改善箇所説明図

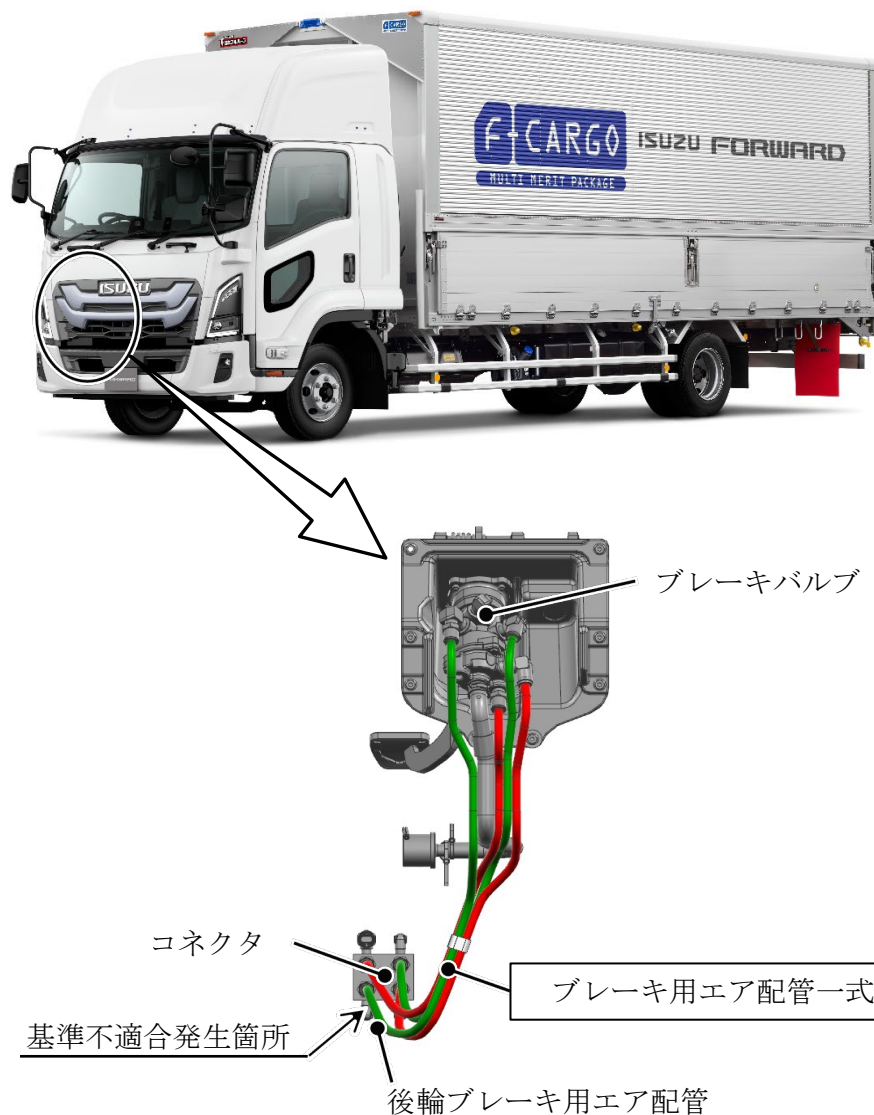
制動装置において、ブレーキバルブとコネクタの搭載位置が左右にオフセットしていることに加え、後輪ブレーキ用エア配管（ナイロンチューブ）の形状が不適切なため、キャブの揺動によりナイロンチューブがコネクタから抜けることがある。そのため、後輪ブレーキへのエアの供給が絶たれ、後輪ブレーキが効かなくなるおそれがある。

全車両、ブレーキ用エア配管一式を対策品に交換する。

識別：助手席側ドア開口部のドアストライカ右下に、識別シール（赤色）を貼付する。
